АКТ ОБСЛЕДОВАНИЯ
объекта социальной инфраструктуры
К ПАСПОРТУ ДОСТУПНОСТИ ОСИ
№ 03.01/2/21-2

1. Общие сведения об объекте
 - 1.1. Наименование (вид) объекта - муниципальное дошкольное образовательное учреждение «Детский сад «Рябинка»
 - 1.2. Адрес (тел., факс) объекта: 152025 Ярославская область г. Переславль-Залесский ул. Маяковского 13, Телефон/ факс 8(48535) 3- 70 -95

Вход в здание

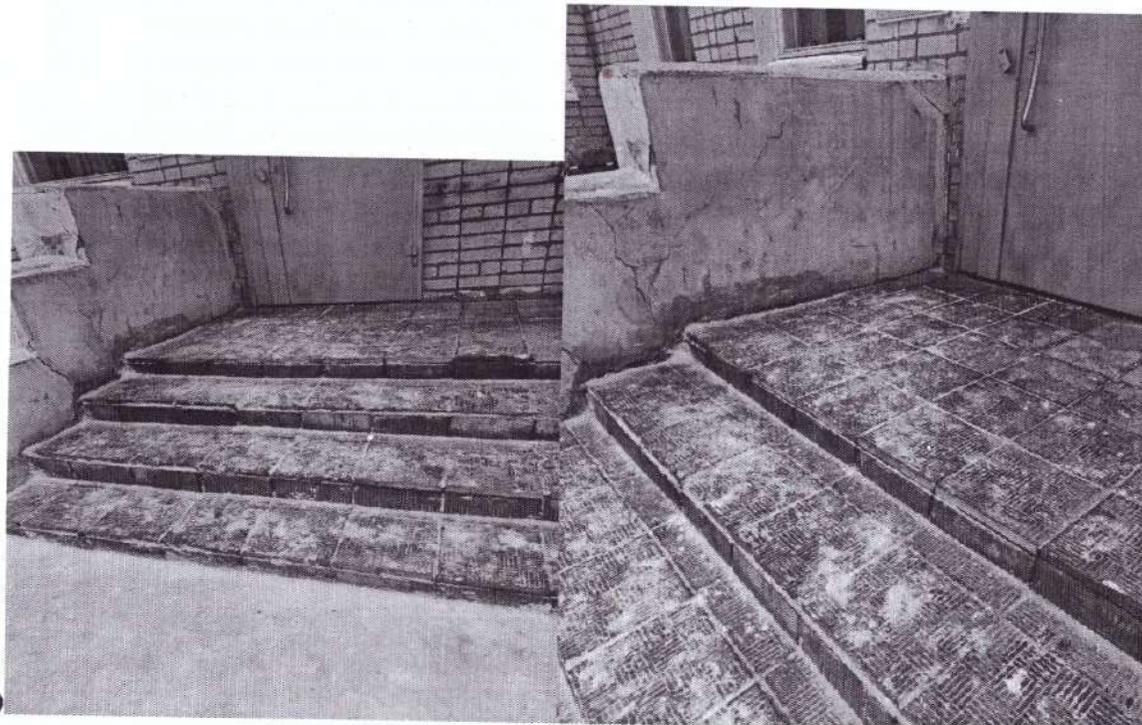
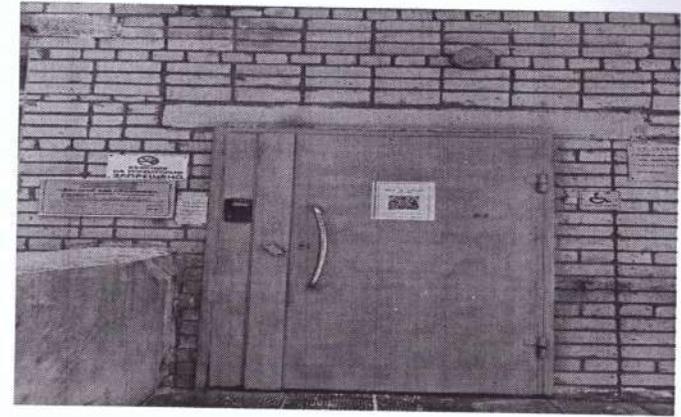
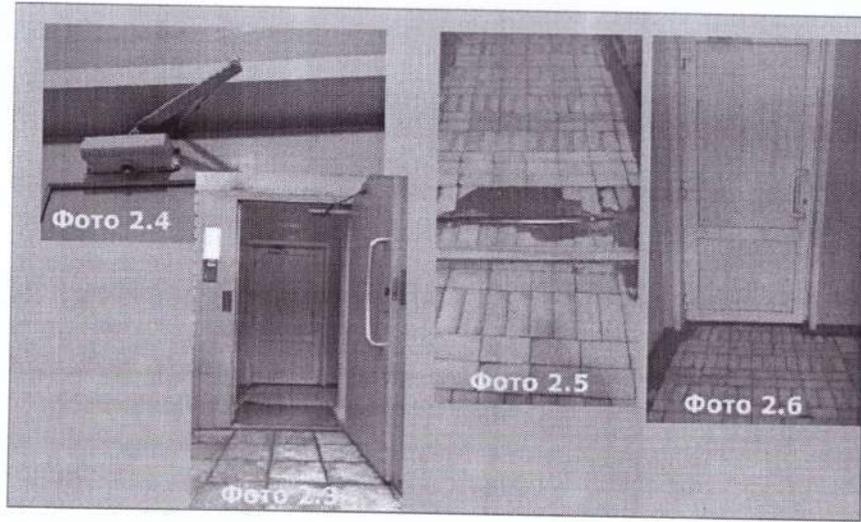
2.1	Лестница (наружная)	Есть	7	2.0 2.1	Нет поручней. Крайние ступени маршей не выделены фактурой	К,О,С	Адаптация входа на	Оборудовать поручни. Выделить крайние ступени маршей фактурой.

2.2	Пандус (наружный)	Нет			Отсутствие пандуса на центральном входе в здание ДОУ	К,О,С		Оборудовать пандус на центральном входе в здание ДОУ
2.3	Входная площадка (перед дверью)	Есть	8	2.1	Нет водосливного устройства козырьков. Нет поручней (ограждений).	К,О,С		Оборудовать водосливную систему над козырьками. Установить поручни с двух сторон, на высоте 85-95 см. (при наличии финансирования).

2.4	Дверь (входная)	Есть	9	2.2 2.3, 2.4	Не соответствует нормативным требованиям	К,О,С		Установить дверь в соответствии с нормами (дверной проем не менее 0,9м, порог не более 0,014м).

2.5	Тамбур	Есть	10 11	2.3 2.5 2.6	Глубина тамбура (не менее 2,3 при ширине не менее 1,50 м) при прямом движении и одностороннем открывании дверей не соответствует требованиям (глубина 1,48м, ширина 2,74м)	К,О,С	Адаптация тамбура объекта	Привести в соответствие с нормативами для МГН глубину тамбура. Установить дверь в соответствии с нормами (дверной проем не менее 0,9м, порог не более 0,014м).

Дверь тамбура не соответствует нормам (0,83 м), имеется порог 0,06 м		
	ОБЩИЕ требования к зоне

Комментарий к заключению: Требуется оборудование поручней на наружной лестнице входа в здание, пандуса наружного. Установка двери в тамбуре в соответствии с нормативными требованиями для беспрепятственного въезда инвалидов – колясочников и инвалидов с нарушением опорно-двигательного аппарата. Оборудование тамбура в соответствии с СП 59.13330.2012 технически не возможно.

Пути движения внутри здания

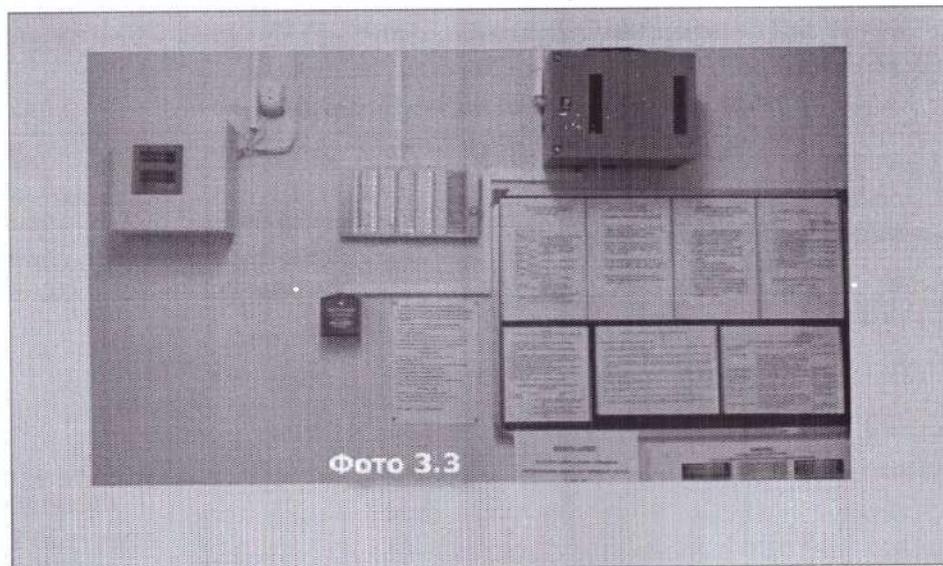
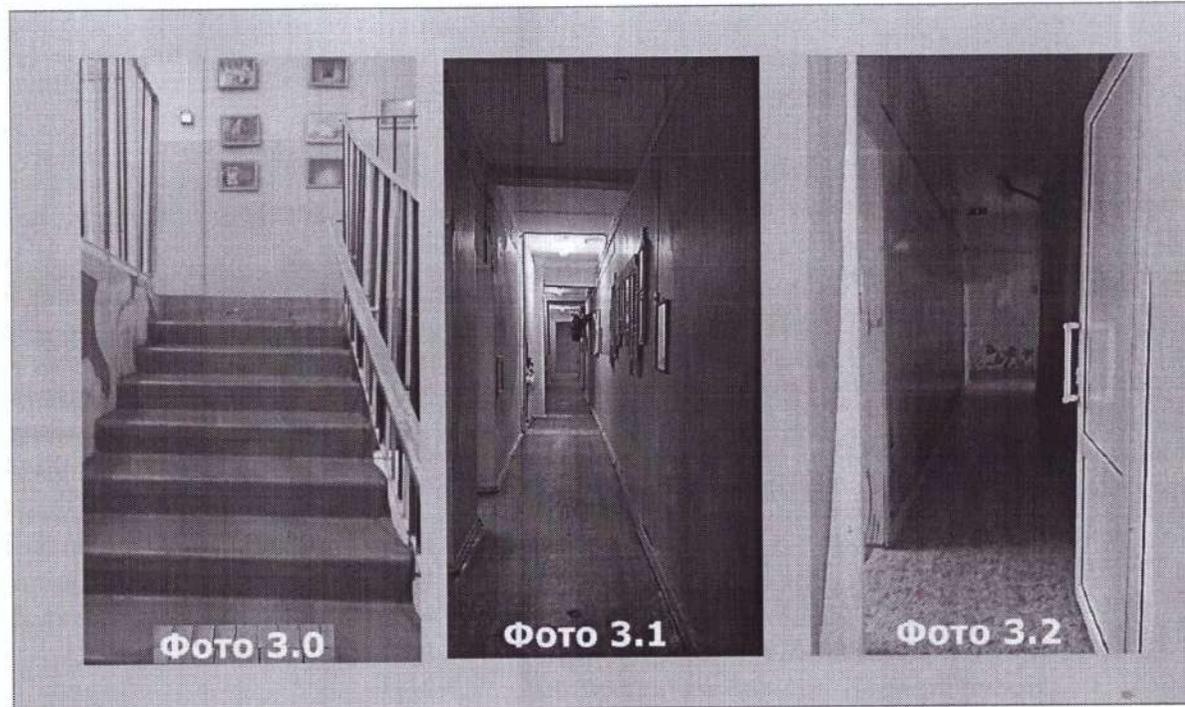
3.1	Коридор (вестибюль, зона ожидания, галерея, балкон)	Есть	12, 16, 23,	3.1 3.2	Ширина коридора (1. 06м. 1,35м) не соответствует требованиям (1,5м) при движении кресла-коляски при движении кресла-коляски в одном направлении. Отсутствует минимальное пространство для поворота и разворота коляски. Имеются порог (0,02м), при норме 0,014м	К	Техническое решение при приведении в соответствие ширины коридора не возможно	Устранить пороги в соответствии с требованиями

3.2	Лестница (внутри здания)	Есть	11	3.0	Отсутствует различный по цвету материал ступеней лестниц и горизонтальных площадок перед ними, тактильные напольные указатели перед лестницами на расстоянии 0,6м. Крайние ступени маршей не выделены фактурой. Нет дополнительных поручней при ширине марша со стороны стены. Нет предупредительной полосы об окончании перил. Отсутствуют бортики на боковых краях ступеней, не примыкающие к стенам (высотой не менее 0,02 м).	К, О, С	Привести в соответствие с параметрами нормативов для МГН	Обеспечить различный по цвету материал ступеней лестниц и горизонтальных площадок перед ними, тактильные напольные указатели перед лестницами на расстоянии 0,6м. Выделить крайние ступени маршей фактурой. Оборудовать поручни в соответствии с нормативами. Оборудовать бортики на боковых краях ступеней, не примыкающие к стенам (высотой

не менее 0,02 м).
3.3	Пандус (внутри здания)	Нет						
3.4	Лифт пассажирский (или подъемник)	Нет						
3.5	Дверь	Есть	29, 30	4.0, 4.2	Ширина дверных проемов (0,83-0,88м) не соответствует нормативам (не менее 0,9м). Имеются пороги 0,02-0,04м.		Привести в соответствие с параметрами нормативов для МГН	Оборудование дверей с дверным проемом не менее 0,9м. Оборудование порогов в соответствии с требованиями не более 0,014м.
3.6	Пути эвакуации (в т.ч. зоны безопасности)	Есть	31	3.3	Световая и звуковая сигнализация «Пожар» осуществляется с помощью блока С2000-БКИ и с помощью пульта С2000М с установленным АРМ Орион ПРО. Пожарная сигнализация выведена на пульт ПАК «Стрелец-Мониторинг». Оповещение размещены на всех этажах здания.			
	ОБЩИЕ требования к зоне

Зона целевого назначения

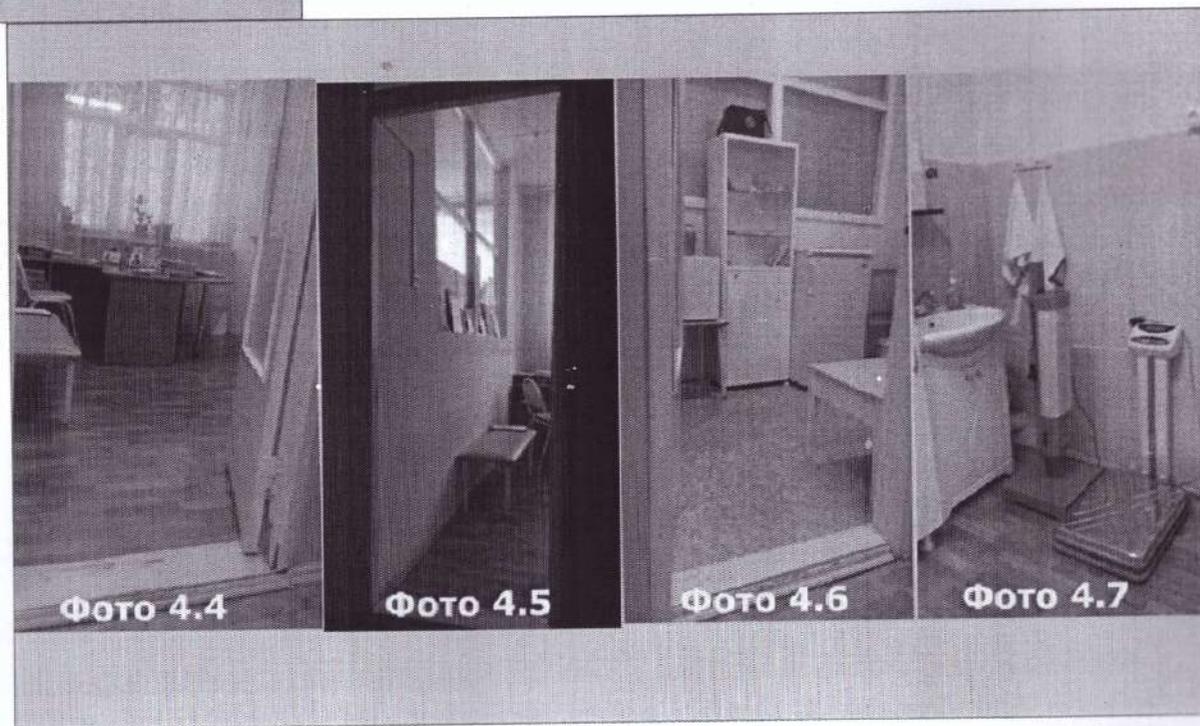
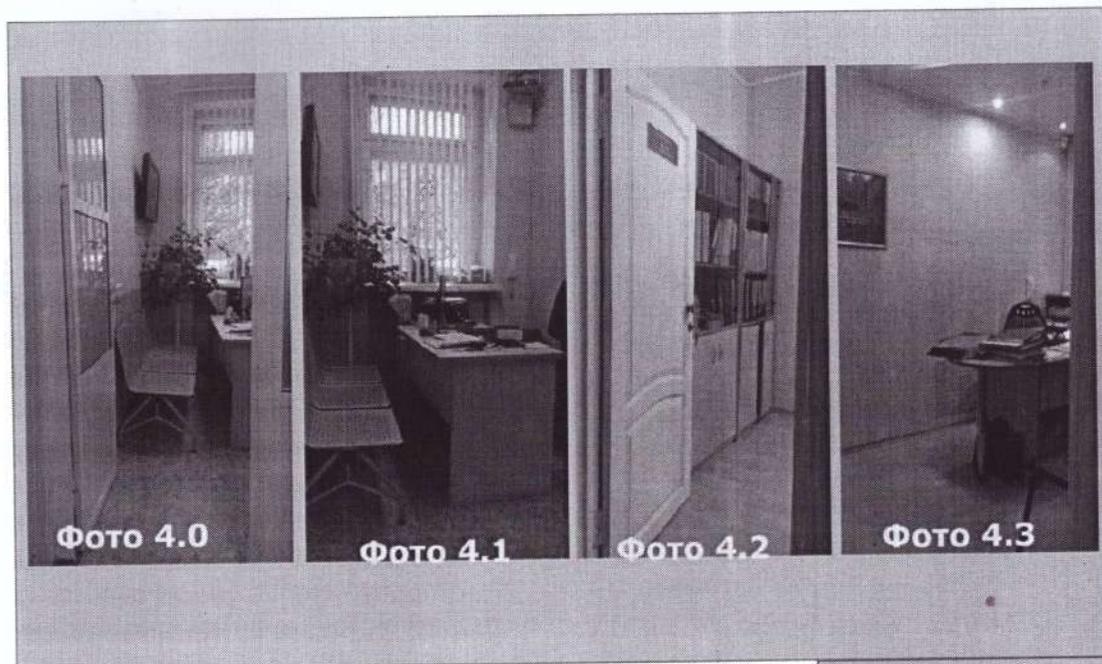
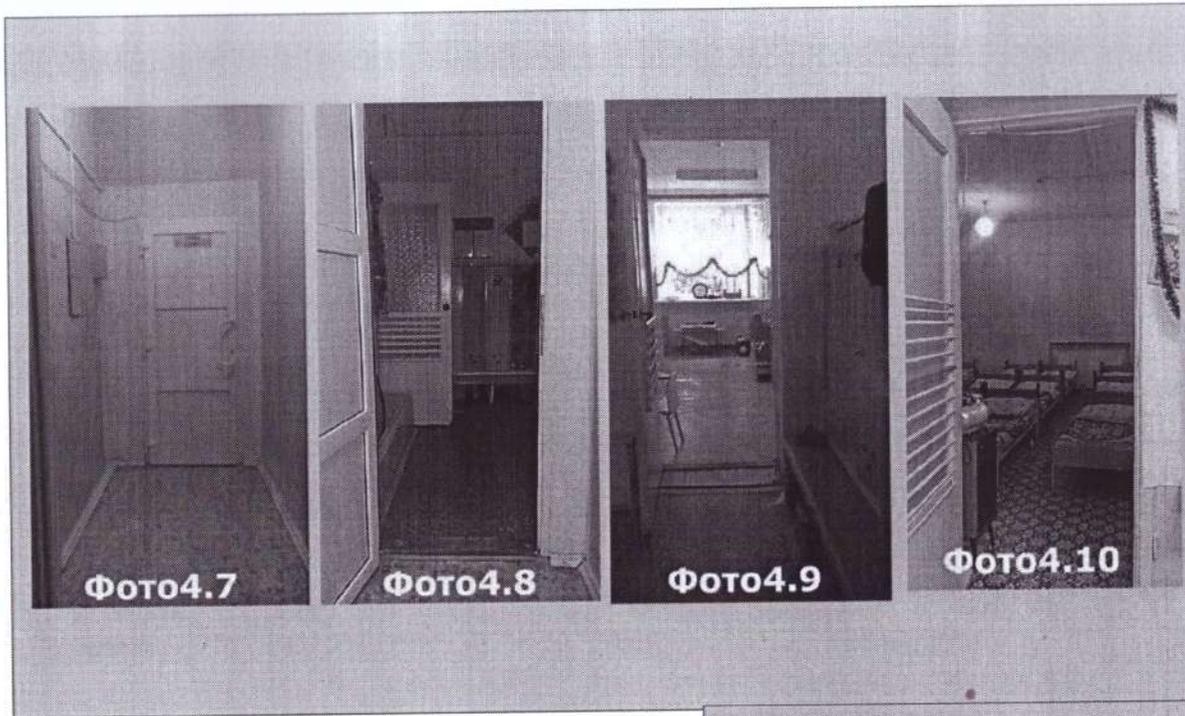
4.1	Кабинетная форма обслуживания	Есть	13 14	4.0, 4.1, 4.2, 4.3, 4.4, 4.5, 4.6, 4.7.	Кабинет логопеда дверные проемы не соответствуют (0,84м). Ширина коридора в медицинский блок (1,0м), дверные проемы (0,7-0,88м) не соответствуют нормам. Дверной проем в кабинет заведующего (0,89м) не соответствует нормам. Дверной проем в кабинет заместителя заведующего (0,89м) не соответствует нормам	К, О, С	Оборудование ширины коридора в медицинском блоке технически не возможно	Оборудование дверных проемов в кабинеты в соответствии с требованиями не менее 0,9м.

4.2	Зальная форма обслуживания	Есть	15,18, 19,20, 21	4.8,4.9, 4.10, 4.11, 4.12, 4.13, 4.14	Музыкальный зал, физкультурный зал дверной проем (0,84м) не соответствует требованиям; отсутствуют поручни. Групповая, спальная комната, раздевалка дверной проем (0,84м) не соответствует требованиям; отсутствуют поручни	К,О,С	Привести в соответствие с параметрами нормативов для МГН	Оборудование дверного проема в кабинеты в соответствии с требованиями. Оборудование поручней в соответствии с требованиями.

Комментарий к заключению: Оборудование ширины коридора в соответствии с нормами в медицинском блоке технически невозможно. Оборудование дверных проемов в соответствии с требованиями для инвалидов колясочников и инвалидов с нарушением опорно-двигательного аппарата. Оборудование поручней для инвалидов с нарушением опорно-двигательного аппарата, слепых

Фото 6.0

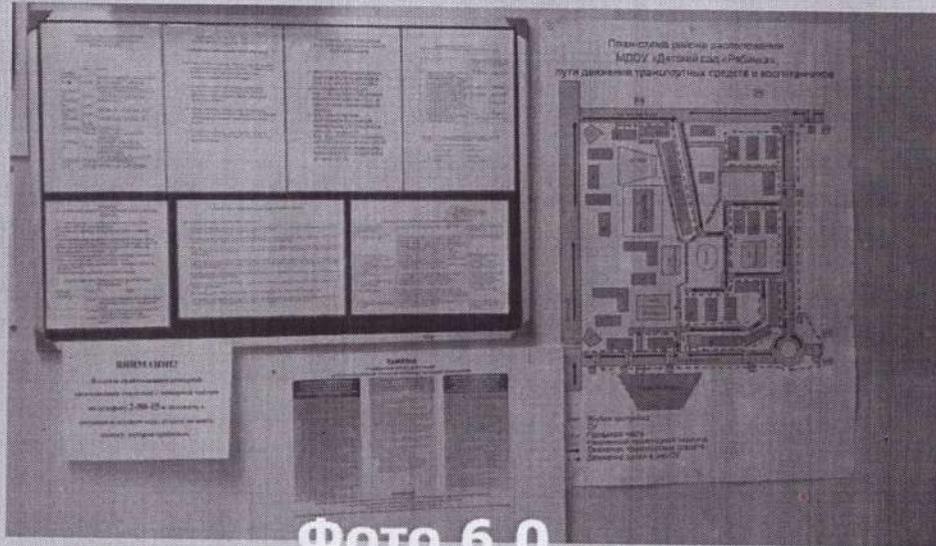
6.1	Визуальные средства	Есть	16, 31	3.3 6.0 6.1	Отсутствуют доступные для МГН, в том числе инвалидов-колясочников, элементы информации об объекте. Нет обозначения и информации в доступной форме для МГН об доступных услугах объекта, порядке оказания помощи и обслуживания, схемы движения от прилегающей территории и объекту МГН. Отсутствует электронное табло	К, О, Г, У	Привести в соответствие с параметрами нормативов для МГН	Оборудовать вход элементами информации об объекте. Установка электронного табло. Идентифицировать символами доступности вход, являющийся доступным.
